HØRINGSSVAR I FORBINDELSE MED DEN
OFFENTLIGE HØRING AF FORSLAG TIL TILLÆG
NR 17 TIL KOMMUNEPLAN 2013 OG
FORSLAG TIL LOKALPLAN 25.10.L03

Indsigelse mod VVM-redegørelse, forslag til kommuneplantillæg nr. 17 og forslag til lokalplan nr. 25.10.L03

INDSIGELSE "Tillæg 17 til Kommuneplan 2013 og Lokalplan 25.10.L03, Vindmøller ved Ulvemose og Bækhede Plantage"

Kortbilag 1

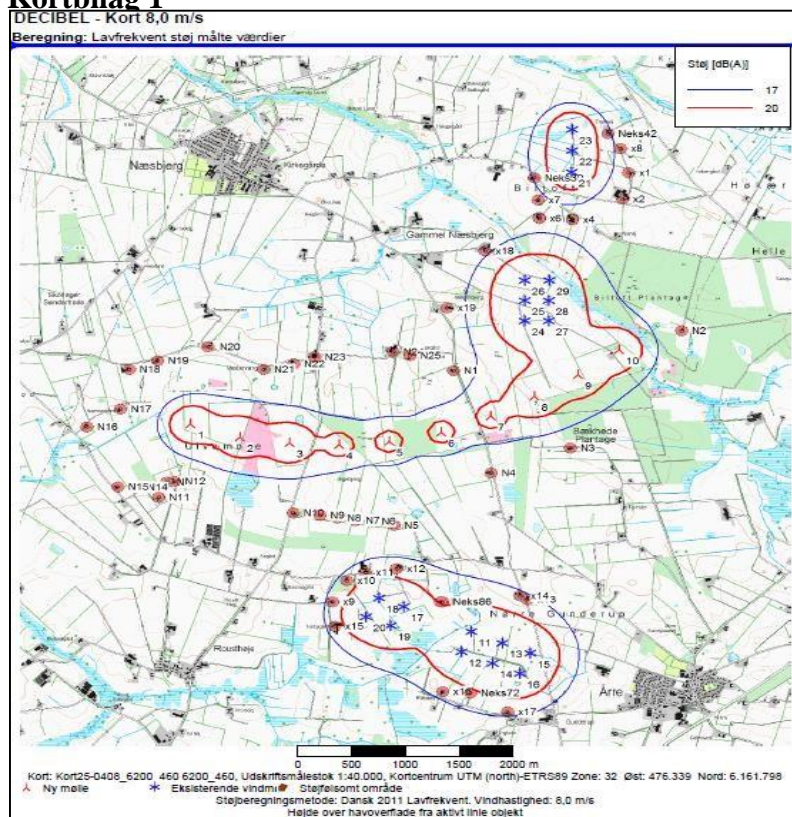
Hvilken påvirkning har det for vores helbred?

Det synes vi er meget bekymrende.

Kortbilag 2

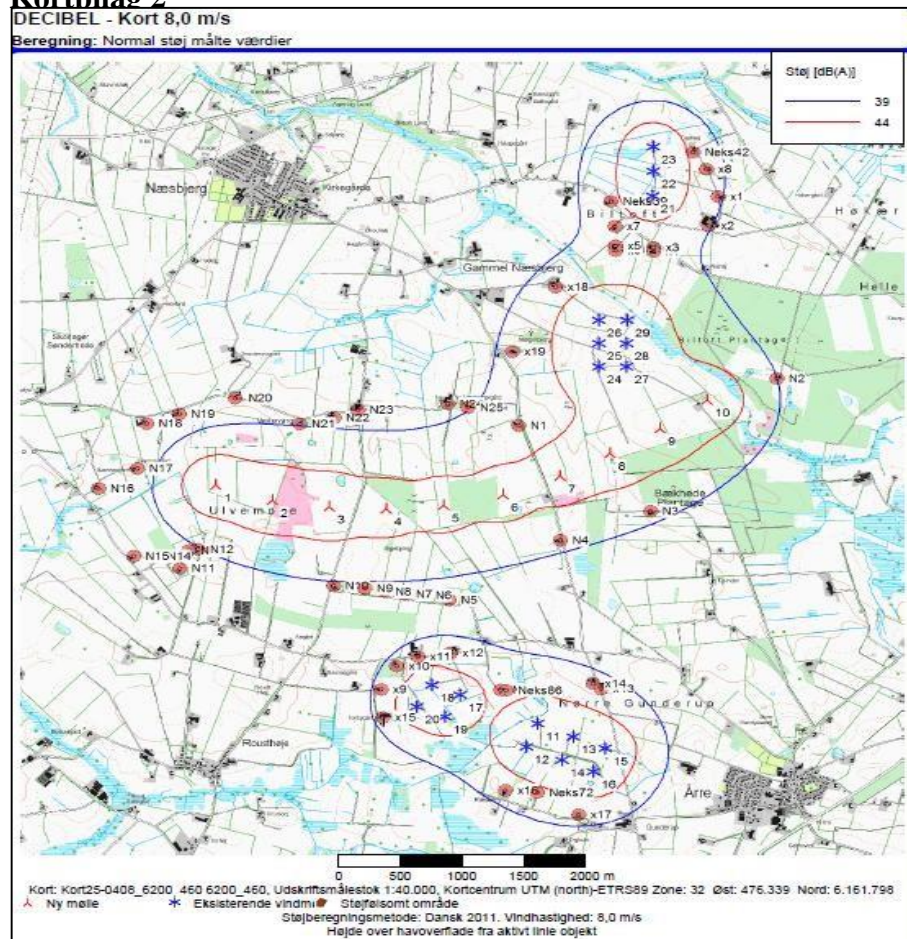
På **kortbilag 2** (udarbejdet af European Energy) fremgår det, at vores ejendom ligger imellem de 2 grænsemålinger for støj. Vi vil ifølge kortet **dagligt** blive udsat for støj mellem 39 db (blå linje) og 44db (rød linje).

Det synes vi er meget bekymrende.

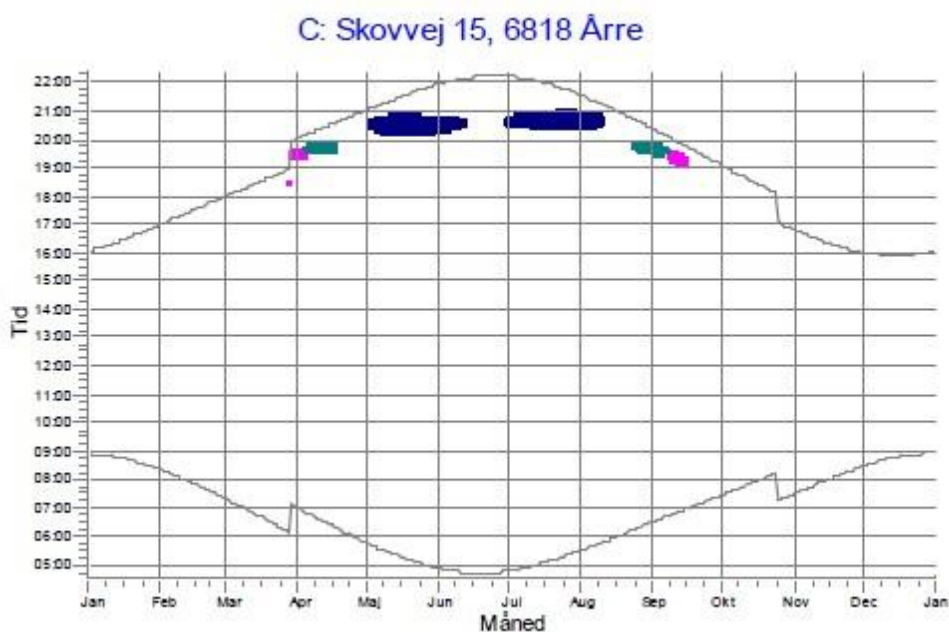
På **kortbilag 3** (udarbejdet af European Energy) samt **tabel 7.4-1, s. 187** og **figur 7.4-2, s. 189** i VVM-redegørelsen fremgår det, at vi i perioden fra **april til september** (i den tidligere redegørelse stod der fra april til oktober) vil blive generet af skyggekast fra de nærliggende møller fra sidst på eftermiddagen til solen går ned eller i alt **12 timer og 13 min.**

Vi er dog bekymrede for om beregningen er korrekt, idet vi kan se med egne øjne samt jf. den tidligere redegørelse, at det primært vil være mølle 7 der giver skyggerefleksioner, men i den nuværende redegørelse, figur 7.4-2 s. 189, er det markeret som om det er mølle 8, der giver de fleste refleksioner (se signaturforklaringer s. 191).

Hvorfor forskellen? Hvordan kan vi så stole på beregningerne?

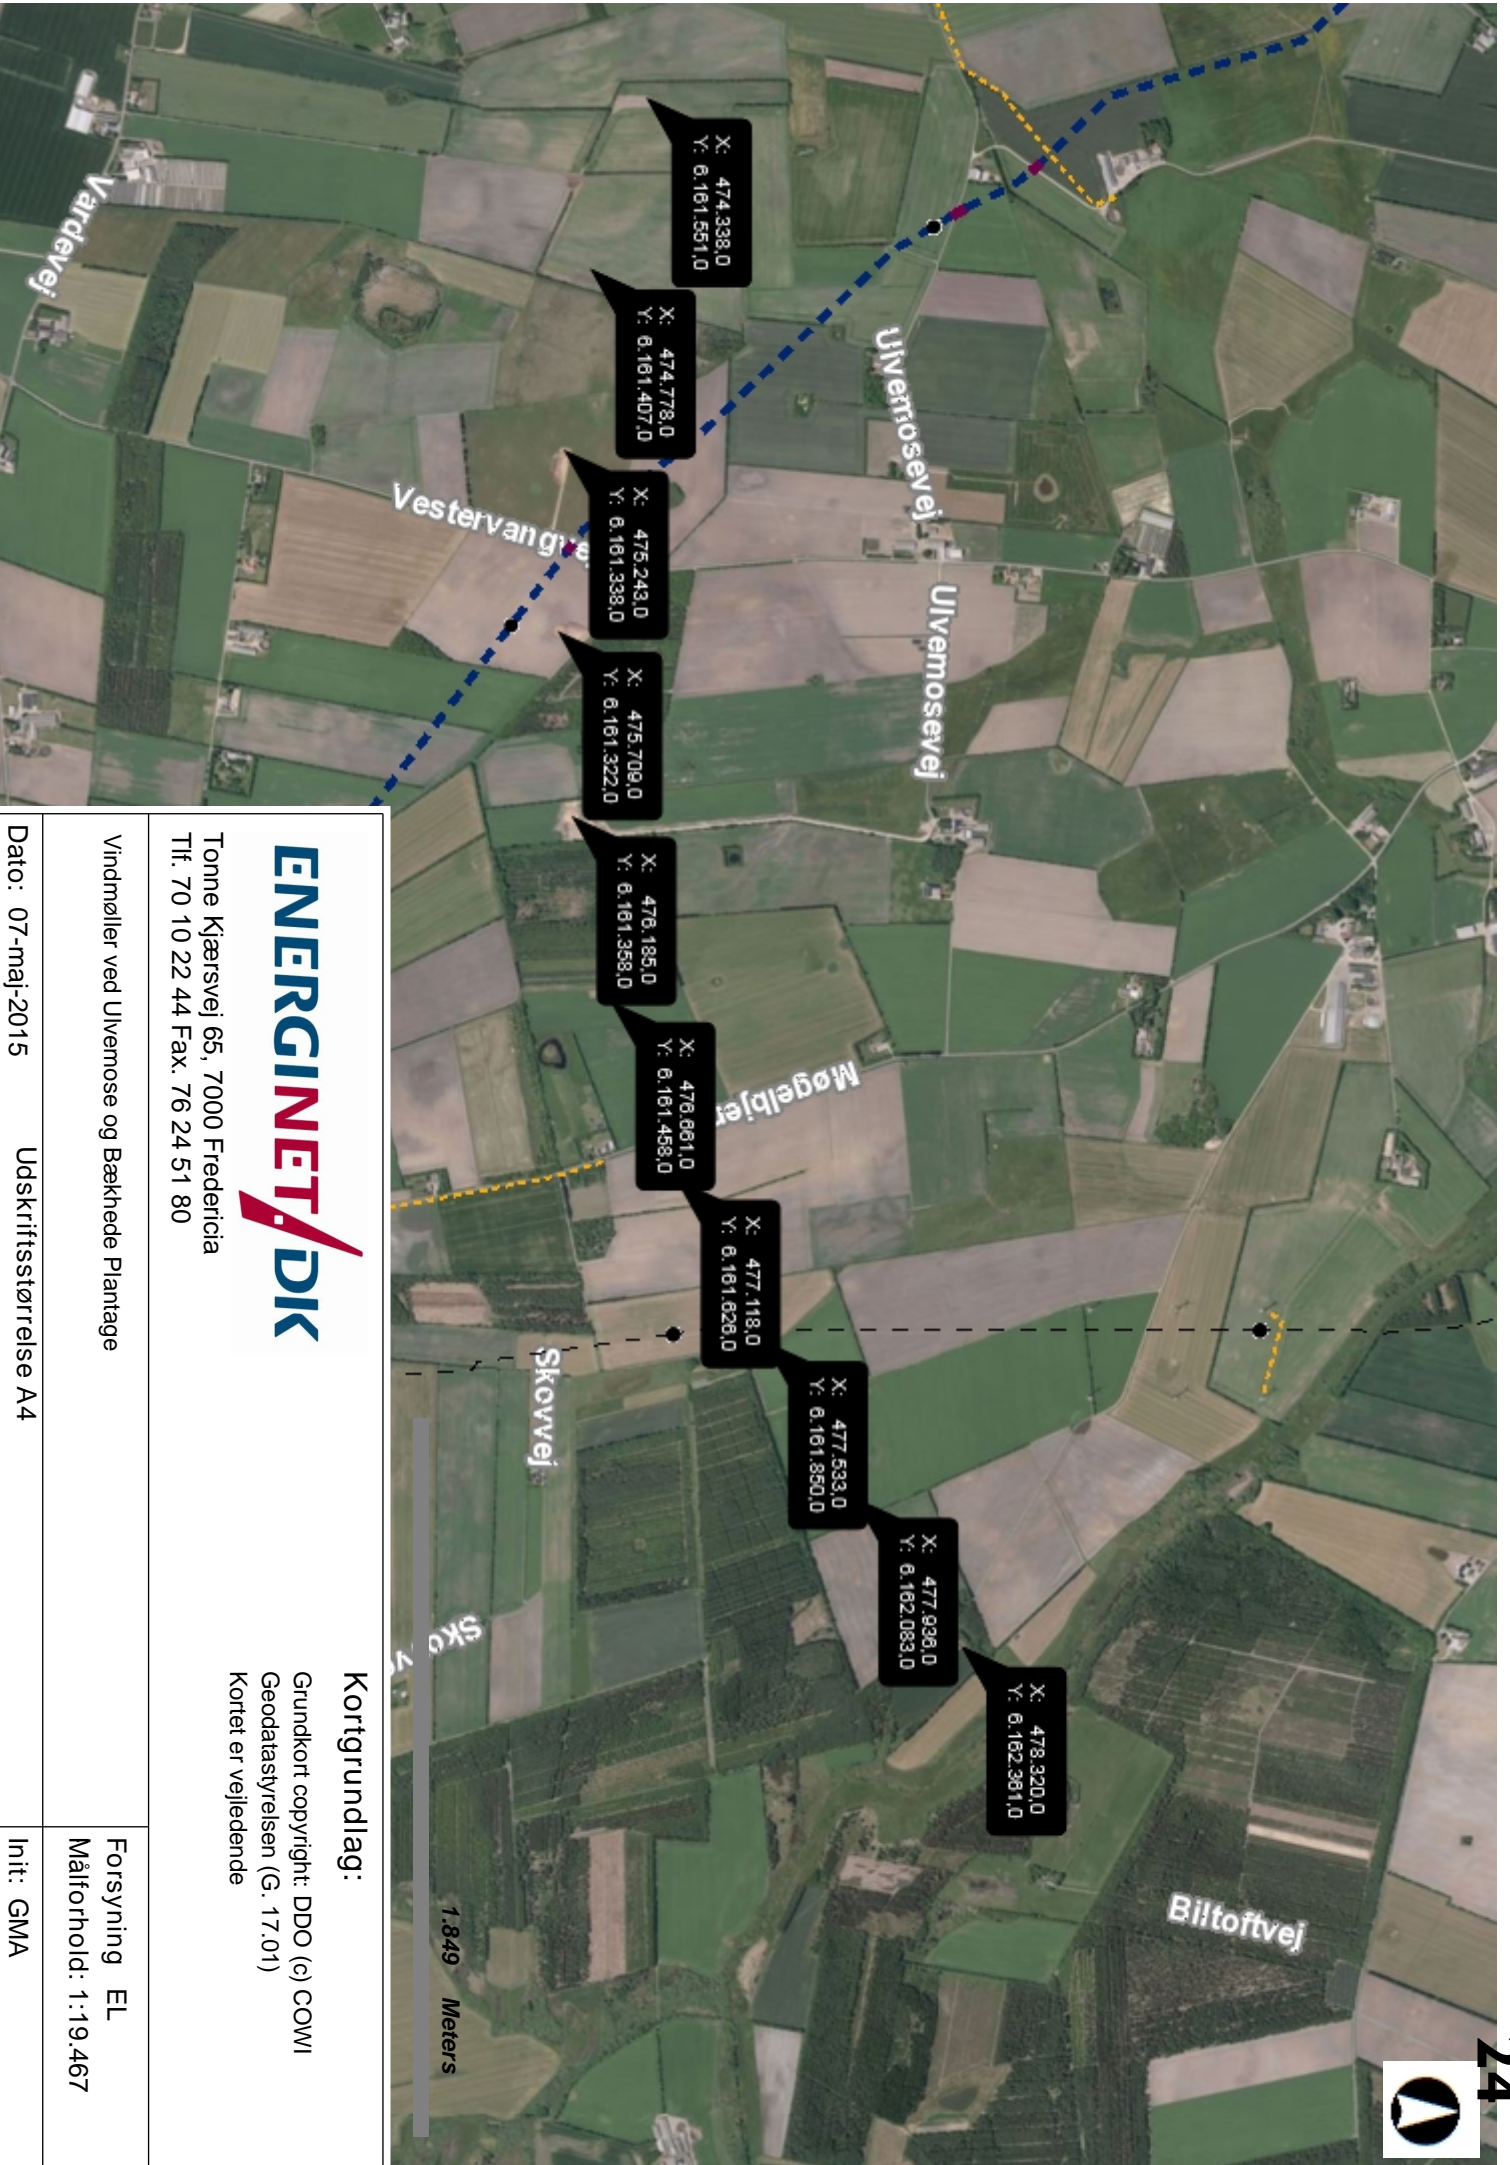
Hvis de fremsendte koordinater for de 10 møller er korrekte, er der en konflikt med vores 150 kV Horns Rev 2 (jord)kabel i forhold til mølleplaceringen for mølle nr. 8 med koordinaterne $x = 477.533$, $y = 6.161.850$ (UTM 32N). Mølleplaceringerne fremgår af vedhæftede kortmateriale 'Vindmøller, Varde'. Horns Rev 2 kablet er vist med sort stiblet linje. Afstanden mellem Horns Rev 2 kablet og mølle nr. 8 er ca 30 m, altså mindre end de 50 m, som er nævnt i forslaget til Kommuneplantillæg 17, side 10: '*Ved planlægning af vindmøller skal en respektafstand på mindst 50 meter fra vindmøllernes fundament til kabelsystemet overholdes. Alternativt skal der etableres jordingsanlæg, hvilket i så fald skal aftales med ledningsejer.*'

Den blå stibledede linje viser vores planer for det kommende Horns Rev 3 kabel. Afstanden fra dette kabel til nærmeste mølle, mølle nr. 3 (med udgangs i de oplyset koordinater), er på ca. 180 m og dermed ok.

Dog skal referencen til tillæg nr. 17, side 10 erstattes af teksten i lokalplanforslagets side 11: 'Mellem vindmølle nr. 7 og 8 er afstanden dog øget for at kunne holde en sikkerhedsafstand på 50 meter til 150 kV kabel til Horns Rev vindmøllepark 2.'
